**Ad. Varsel om oppstart av detaljreguleringsplan, endring av eksisterende plan
Fjellolia Sør i Nordre Land kommune**

ENRING AV REGULERINGSPLAN FOR FJELLOLIA SØR FOR FLYTTING AV VANNKILDER

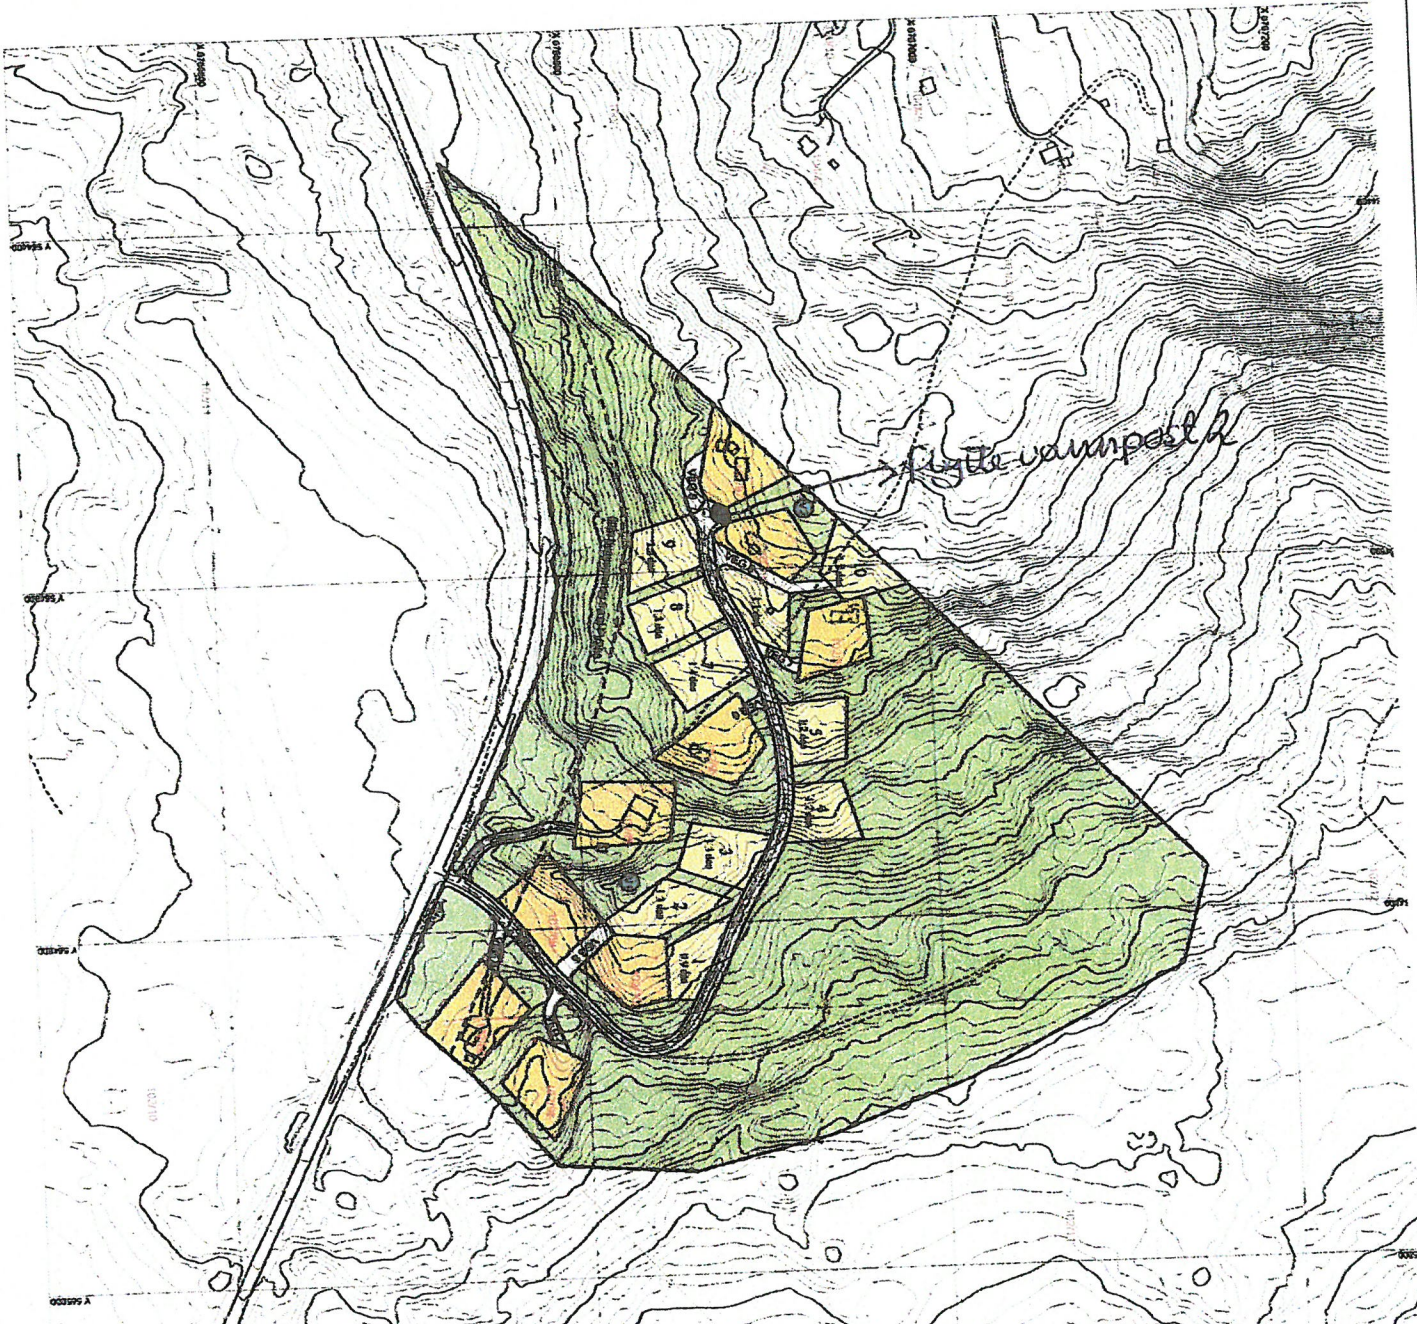
Vi har ønske om at vannpost 2 blir flyttet til snuplass mellom de to øverste hyttene. (merket av på vedlagt kart)

Dette vil bli lettere tilgjengelig for alle.

Vi foreslår at den øvre vannposten flyttes til snuplassen mellom de to øverste hyttene. Der er det god plass til vannpumpe og lett tilgjengelig for alle. Der den opprinnelig er tegnet inn er et lite tilgjengelig sted da veien ikke er anlagt som tegnet opp da hyttetomtene ble kjøpt.
